DG 48/04
MACROLOTTO N°2
AUTOSTRADA SALERNO-REGGIO CALABRIA
LAVORI DI AMMODERNAMENTO ED ADEGUAMENTO AL TIPO 1/A DELLE NORME C.N.R./80 DEL TRATTO DAL KM. 108+000 AL KM 139+000 COMPOSTO DAI SEGUENTI LOTTI UNIFICATI:
1-2-3-4-5
CODICE UNICO PROGETTO: F11 B04002/10000

PROGETTO ESECUTIVO
Titolo Elaborato: **OPERE DI MITIGAZIONE AMBIENTALE BARRIERE ANTIRUMORE PLANIMETRIA - TAV. 6**
Dott. Ing. Nicola TROCCOLI
Dott. Ing. Riccardo CAPOCCHI
Dott. Geol. CAROALESSIO
Dott. Geol. GIACOMINI
Dott. Geol. GIACOMINI

PLANIMETRIA

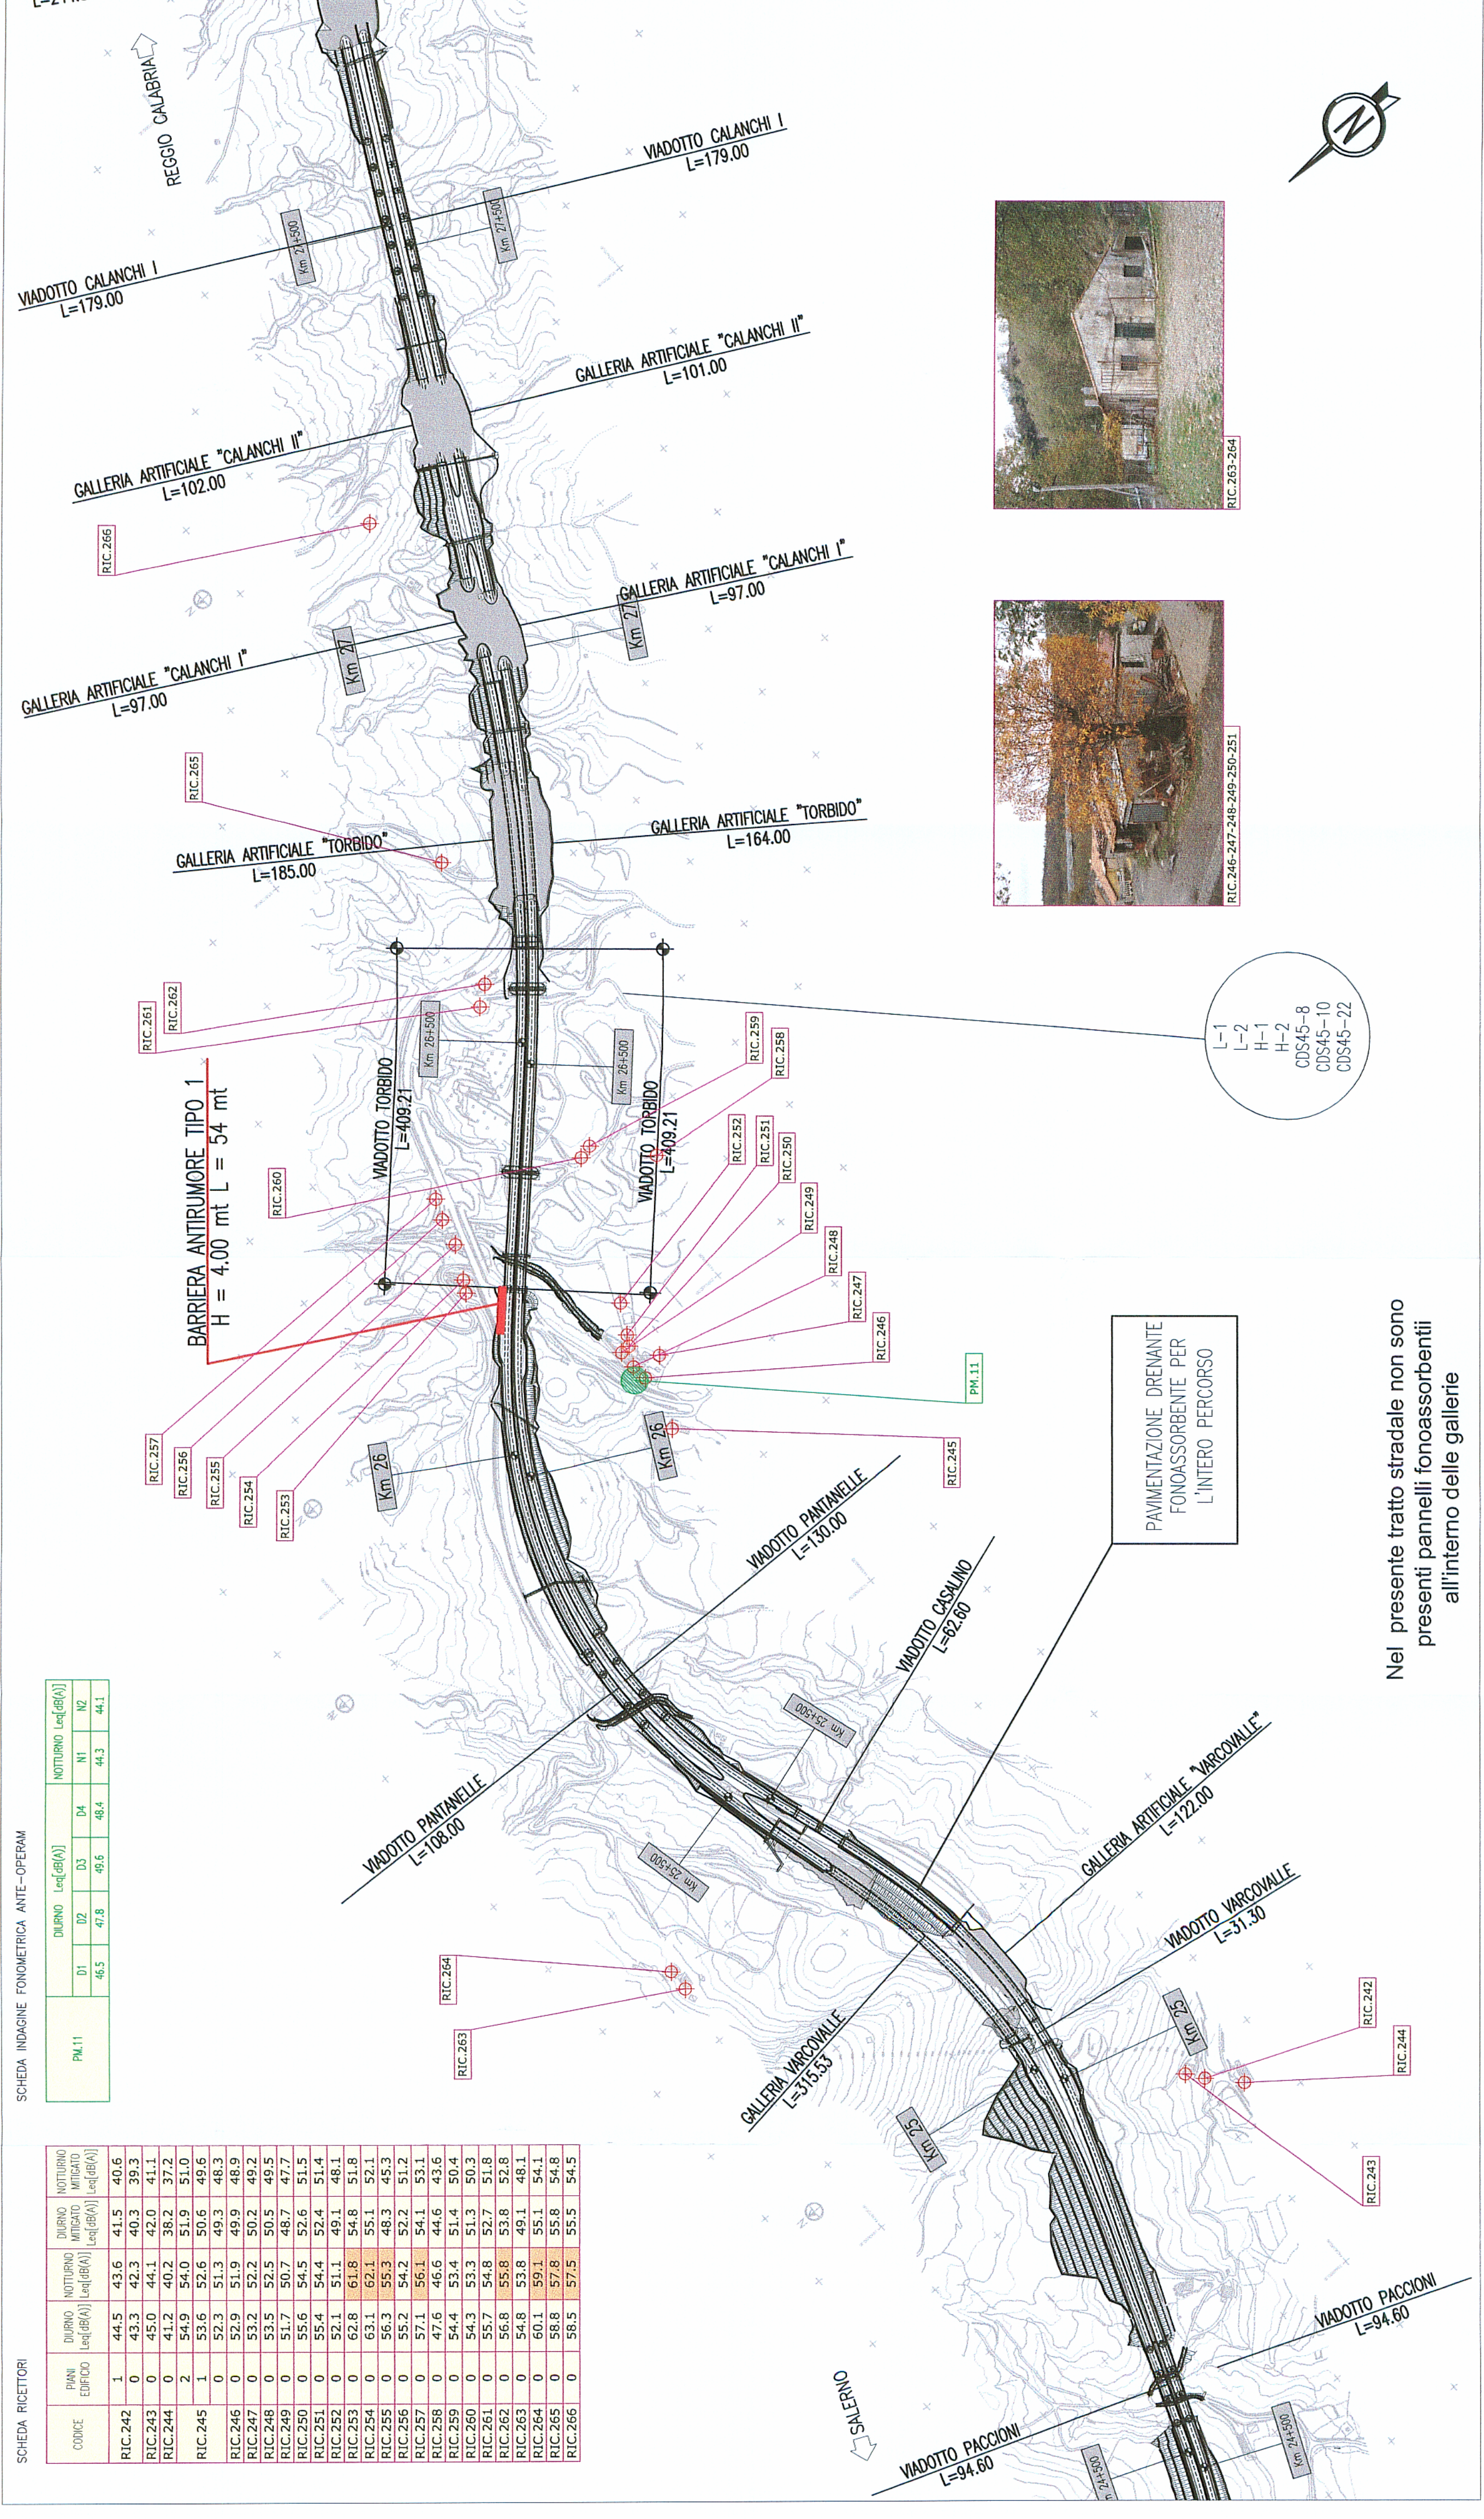
Numero	Prescrizioni	Ottemperanza	Tavole di riferimento
L 1	Prescrizione Commissione VA DC/VA 7425: Gli obiettivi di mitigazione devono essere dimensionati in modo tale da raggiungere i valori di qualità di cui alla Tab. D del decreto del Presidente del Consiglio del 1997, fermo restando, come specificato nella Tabella C del medesimo decreto. Nel caso di compressione o altre deroghe, la compressione deve essere giustificata e si deve indicare la Tabella B del decreto del Presidente del Consiglio del 1997.	I dispositivi di mitigazione acustica sono stati dimensionati in modo tale da raggiungere i valori di qualità di cui ai limiti vigenti.	DC4804-FE00-MA00-0008-(01-10)-D-0
L 2	Prescrizione Commissione VA DC/VA 7425: In corrispondenza del tratto km 123,5 (v. Tab. C del decreto del Presidente del Consiglio del 1997) di superamento dei valori limite consentiti per quanto riguarda il rumore, anche a seguito delle misure di mitigazione proposte dallo studio, gli interventi di mitigazione (strutture o sbalzi, diffrattori sommitali, strutture o buffer) che consentono il contenimento del rumore alla sorgente stradale, rendono nelle aree di pertinenza responsabile di limiti di riferimento;	Sistemi di abbellimento acustico sono stati dimensionati in modo tale da raggiungere i valori di qualità di cui ai limiti vigenti.	DC4804-FE00-MA00-0008-(01-10)-D-0

H 1	Prescrizione Commissione VA DC/VA 7538: Gli obiettivi di mitigazione sono stati dimensionati in modo tale da raggiungere i valori di qualità di cui ai limiti vigenti. Nel caso di compressione o altre deroghe, la compressione deve essere giustificata e si deve indicare la Tabella B del decreto del Presidente del Consiglio del 1997.	I dispositivi di mitigazione acustica sono stati dimensionati in modo tale da raggiungere i valori di qualità di cui ai limiti vigenti.	DC4804-FE00-MA00-0008-(01-10)-D-0
H 2	Prescrizione Commissione VA DC/VA 7538: In corrispondenza di superamento dei valori limite consentiti per quanto riguarda il rumore, anche a seguito delle misure di mitigazione proposte dallo studio, dovranno essere previsti sistemi più sofisticati di mitigazione (strutture o sbalzi, diffrattori sommitali, strutture o buffer) che consentano il contenimento del rumore alla sorgente stradale, rendendo nelle aree di pertinenza responsabile di limiti di riferimento. Nel caso di compressione o altre deroghe, la compressione deve essere giustificata e si deve indicare la Tabella B del decreto del Presidente del Consiglio del 1997.	Sistemi di abbellimento acustico sono stati dimensionati in modo tale da raggiungere i valori di qualità di cui ai limiti vigenti.	DC4804-FE00-MA00-0008-(01-10)-D-0

CS123	Comune di Ippogero: Inserimento barriere antirumore;	Nel tratto compreso tra le sez. n. 20 e 31 (tratto 3) sono stati dimensionati i pannelli fonoassorbenti barriere antirumore;	DC4804-FE00-MA00-0008-(01-10)-D-0
CS145	Comune di Ippogero: Le barriere antirumore dovranno essere realizzate anche antirumore;	I dispositivi di mitigazione acustica sono stati dimensionati in modo tale da raggiungere i valori di qualità di cui ai limiti vigenti.	DC4804-FE00-MA00-0008-(01-10)-D-0
CS145	Comune di Ippogero: Le barriere antirumore dovranno essere realizzate anche antirumore;	Sistemi di abbellimento acustico sono stati dimensionati in modo tale da raggiungere i valori di qualità di cui ai limiti vigenti.	DC4804-FE00-MA00-0008-(01-10)-D-0
CS145	Regione Basilicata: Progetto delle barriere antirumore;	Sono stati progettati gli interventi di mitigazione acustica in modo tale da raggiungere i valori di qualità di cui ai limiti vigenti.	DC4804-FE00-MA00-0007-(01-04)-D-0

CS145	Regione Basilicata: Realizzare le strutture dello svincolo di Ippogero finalizzate al miglioramento delle condizioni acustiche del territorio urbano inserendo il tracciato autostradale nel contesto urbano della città di Ippogero;	Le soluzioni progettuali finalizzate al miglioramento delle condizioni acustiche del territorio urbano sono illustrate nelle tavole di riferimento;	D-4804-FE(01-03)-S(01-02)
